Doplňěk technické zprávy v rámci revize DPS č.K1-1, K2-2 dle Smlouvy o dílo ze dne 18.2. 2015 řešící:

Název akce:	Oprava a rekonstrukce areálu klášterů Český Krumlov – část areál bývalého kláštera řádu sv. Kláry
Místo akce:	Český Krumlov, areál mezi ulicemi Latrán a Pivovarská k.ú. Český Krumlov, 622931 p.č.766/1 – K1, K3 p.č.711/1 – K2 p.č.712 – K4 p.č.766/2 – K5
Stavebník:	Město Český Krumlov náměstí Svornosti 1, 381 01 Český Krumlov IČ: 00245836
Partneři projektu:	Městské divadlo Český Krumlov IČ: 65006267 Horní ul. 2, 381 01 Český Krumlov Kontaktní osoba/ředitel: Jan Vozábal Tel.: 602 331 162 E-mail: jan.vozabal@divadlock.cz Manažer projektu: Ing. Kateřina Slavíková Tel.: 602 308 852 E-mail: katerina.slavikova@divadlock.cz
Generální projektant:	<u>Sdružení pro zpracování projektové dokumentace akce opravy a rekonstrukce areálu klášterů Český Krumlov – část areál bývalého kláštera řádu sv. Kláry</u> <i>Masák & Partner s.r.o.:</i> Ing. arch. Jakub Masák autorizovaný architekt bez specifikace oboru č. autorizace: 03 086 Rooseveltova 39/575, Praha 6, 160 00 tel.: 777 121 003 e-mail: masak@masak-partner.com <i>Metropjekt Praha, a.s.</i> Ing. David Krása – místopředseda představenst

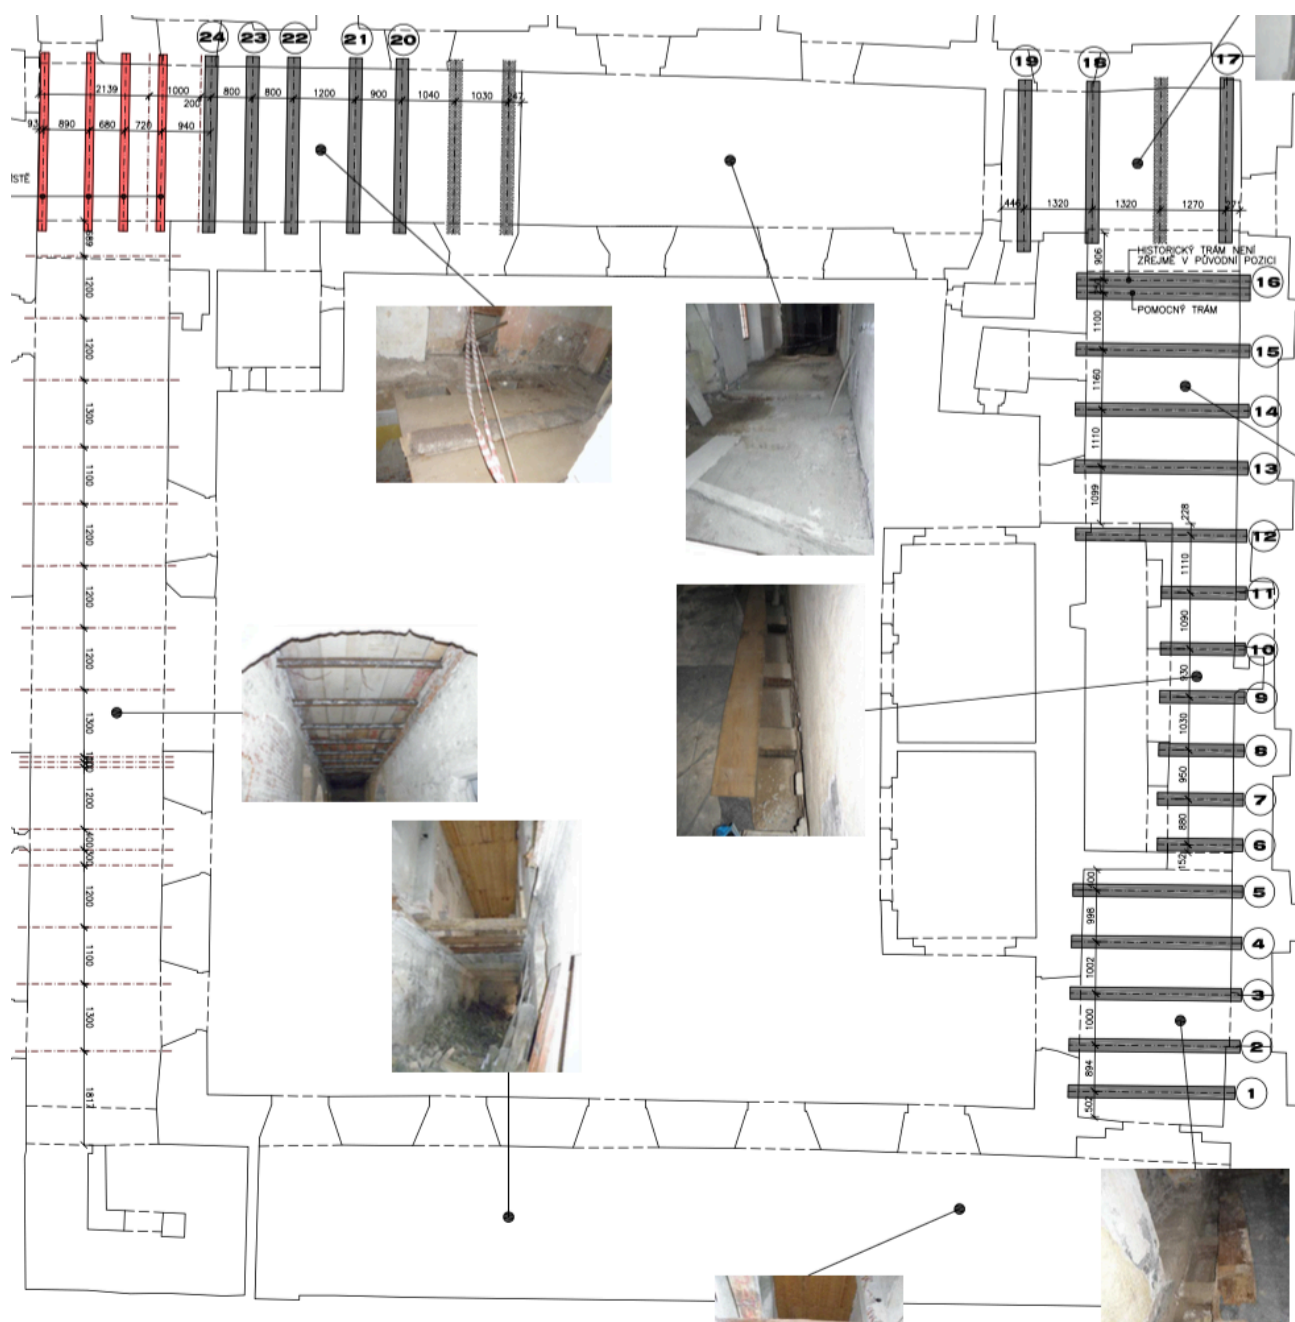
V rámci stavby a návaznosti na objevené gotické sklepy (viz.níže) je navržena úprava výšek nových podlah v části 1.NP (v závorce poznámka s popisem změny):

Výška podlahy v DPS 10/2011	Nově navržená výška
K1-1-014 0,000	+0,150 (z důvodu zastropení
sklepů, v části chodby nově navržená rampa 4,2% od vstupních dveří)	
K1-1-015 +0,250	+0,150
K1-1-016 +0,250 (prkenná)	+0,150 (cihelná dlažba)
K1-1-017a +0,250	+0,150
K1-1-017b +0,250	+0,150
K1-1-018 +0,250	+0,150
K1-1-020 +0,250 (prkenná)	+0,150 (cihelná dlažba)
	+0,300 (cihelná dlažba – schod
	z důvodu klenebního pásu
	v podlaze)
K1-1-021 +0,250	+0,150
K1-1-022 +0,250	+0,150
K1-1-025 +0,020 (prkenná)	+0,200 (z důvodu zastropení
sklepů, cihelná dlažba)

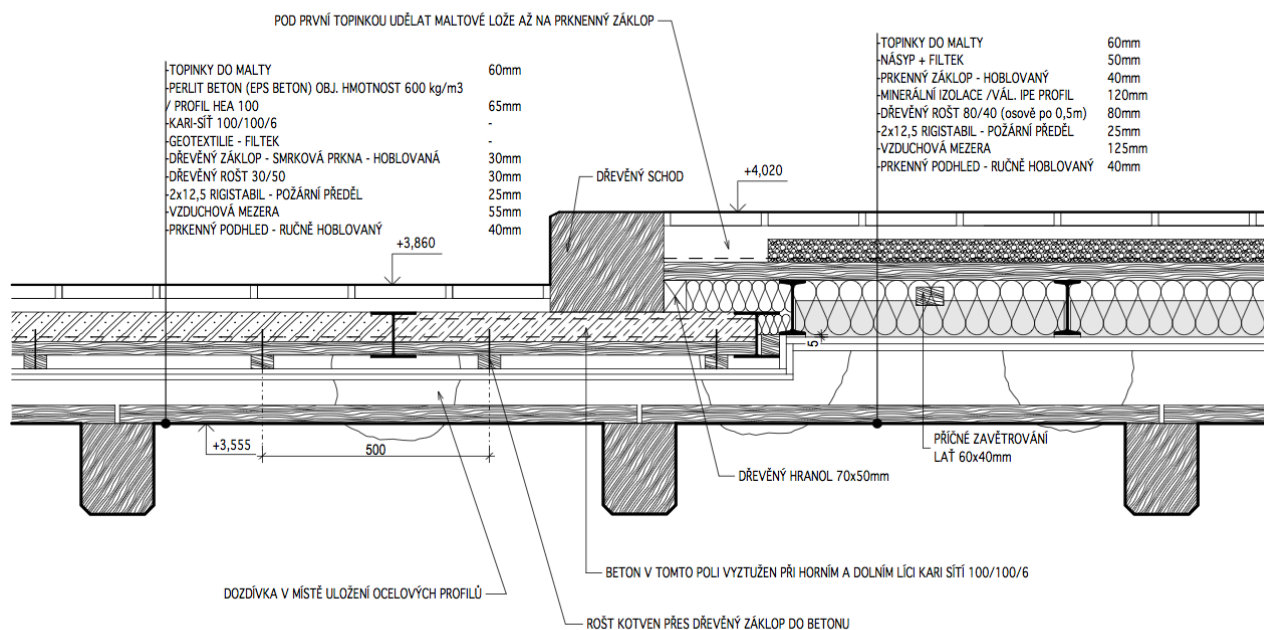
Gotické trámy nejsou na navrhovaný provoz unosné. Z tohoto důvodu je nutné nad nim realizovat novou stropní konstrukci, která bude zároveň požárním předělem mezi požárními úseky. Stropní konstrukce je navržena z ocelových I profilů. V místě stropních trámů č.20 – 24 je navržena snížená skladba:

Snížená skladba je z důvodů návazností výškových úrovní podlah 2.NP, schodiště a bezbariérového přístupu z výtahu do mj. sloupového sálu. Zároveň je nutné v této části z technologických důvodů tyto trámy osadit o cca 50 mm níže z důvodu realizace požárního předělu, který musí být ze spodní strany řádně přestěrkován.

Standardní skladba pro trámy č.1 – 16:

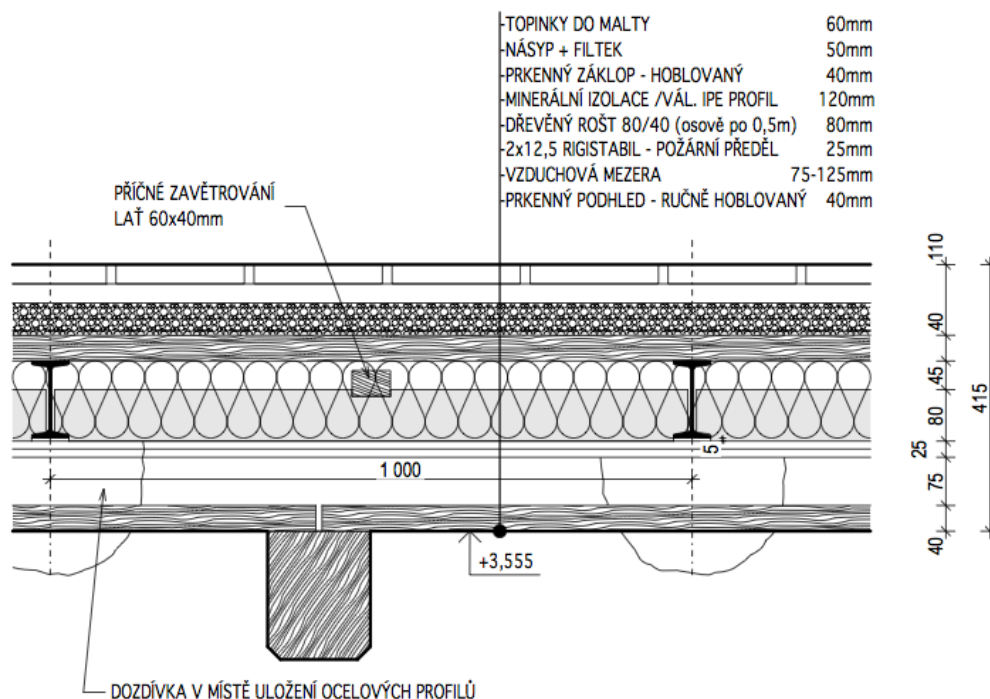
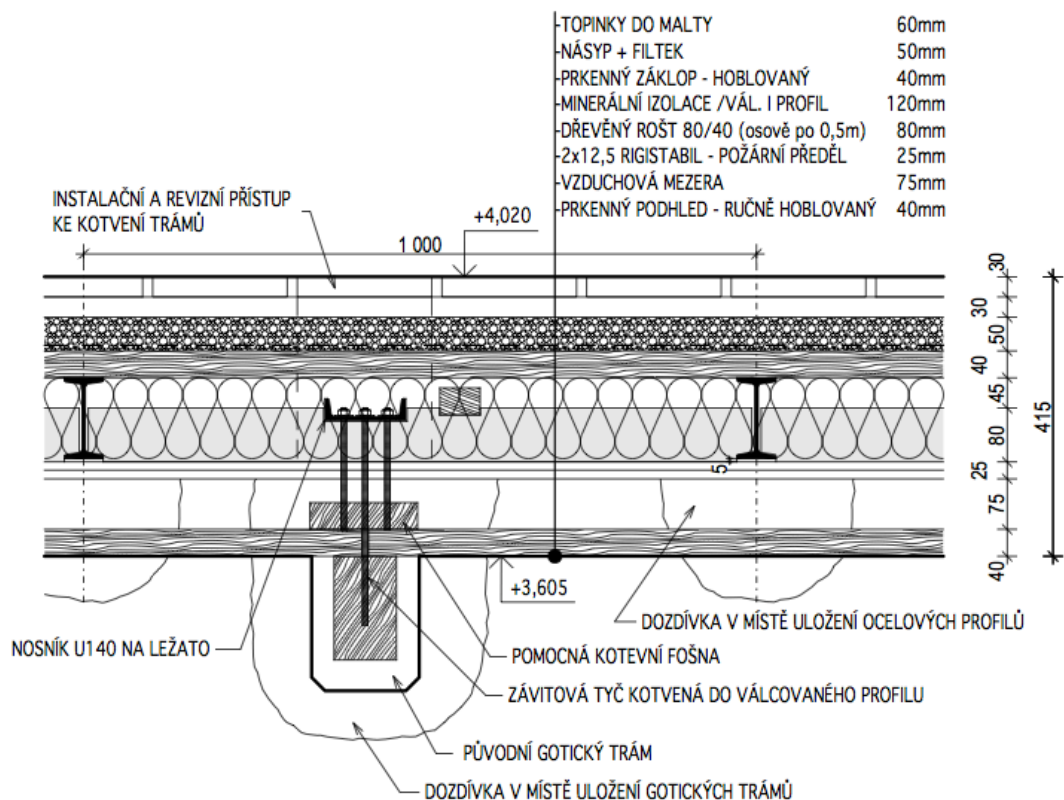
Detail vyvšení trámů č.17 – 19 z důvodu špatné únosnosti i po restaurování a vložení protéz:

Řešení v místě schodišťové stěny:

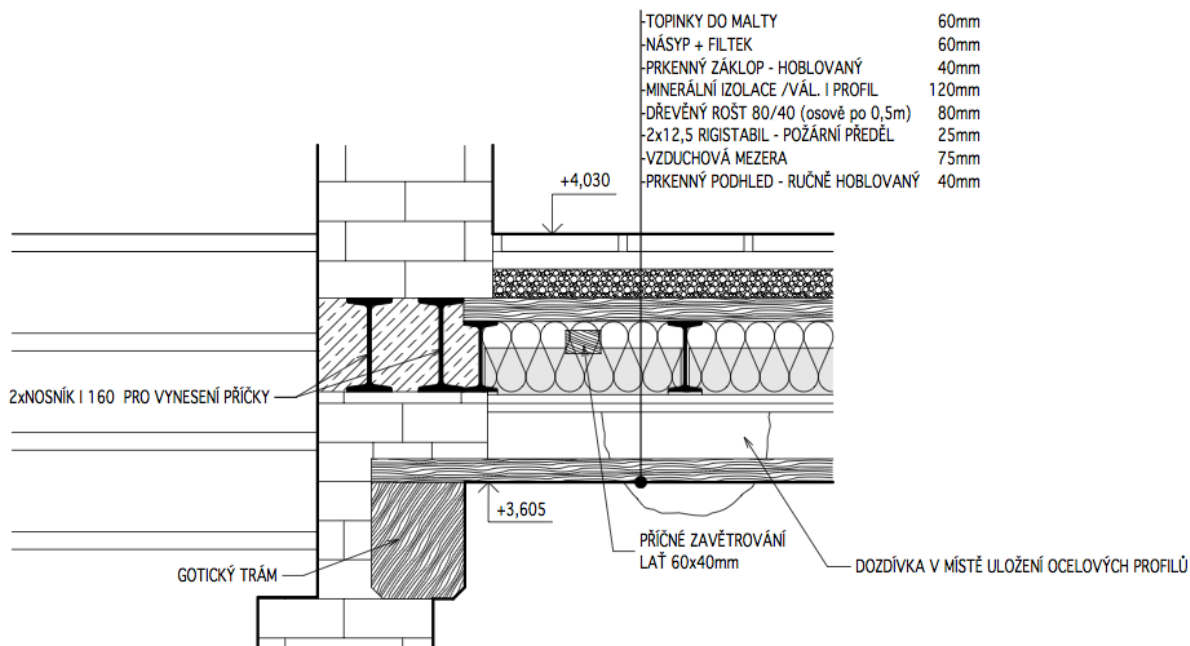
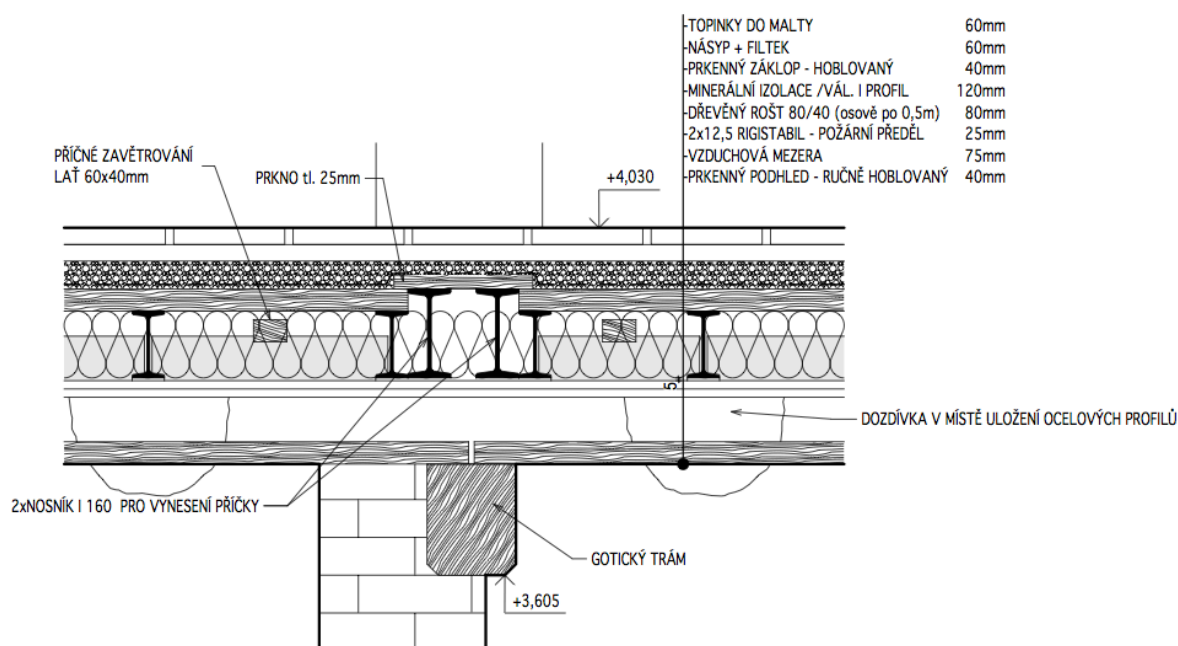
Vkládaný prkenný podhled (záklop) z ručně hoblovaných prken je na trámy pokládán po cca 1m kusech (dle rozteče trámů), prkno o délce 4 m bude rozřezáno a instalováno na trámy v řadě za sebou tak, aby průběžně pohledově navazovalo, základ je položen volně z důvodu ventilace, dilatace a revidovatelnosti dutiny a požárního předělu nad gotickými trámy, prkna mají dle analogie původního základu zkosené hrany pod úhlem 45°. V projektu je navržen základ ze 100% z nového masivního dřeva o šířce 300 – 400 mm, původní základ se zachoval z cca 15% plochy, po jeho ořezání napadených částí dřevokaznou houbou a chemické sanaci bude na stavbě rozhodnuto o jeho příp.využití např.v místnosti K1-1-038.

Replika biedermaierových kachlových kamen K1-2-007 (nahrazují v DPS navržený typový výrobek „empírových“ kamen) – X49:

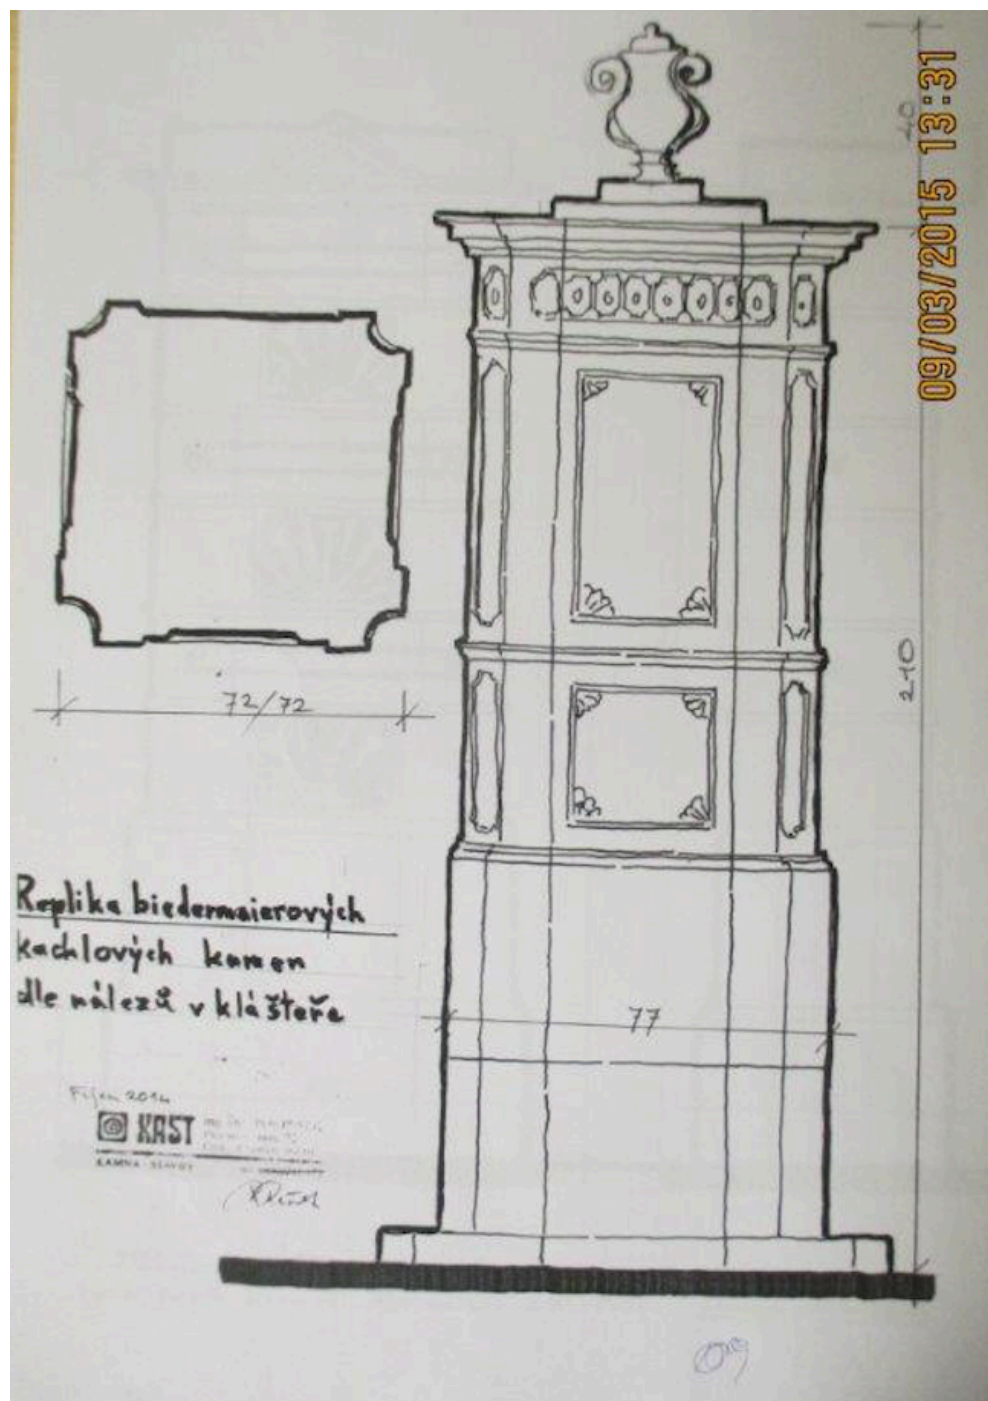
Replika biedermaierových kachlových kamen nově v K1-2-009, kde u komínového tělesa č.8 lépe vyniknou (nahrazují v DPS navržený typový výrobek „empírových“ kamen, který byl umístěn v místnosti K1-2-008, pod kamny je nově navržen nehořlavý podklad – nabetonávka na násypu, cihelná dlažba – topinky do malty, rozměry cca 1560x1400 mm dle komínového tělesa, to vše na únosné klenbě, podklad v místnosti 008 zrušen) – X02:
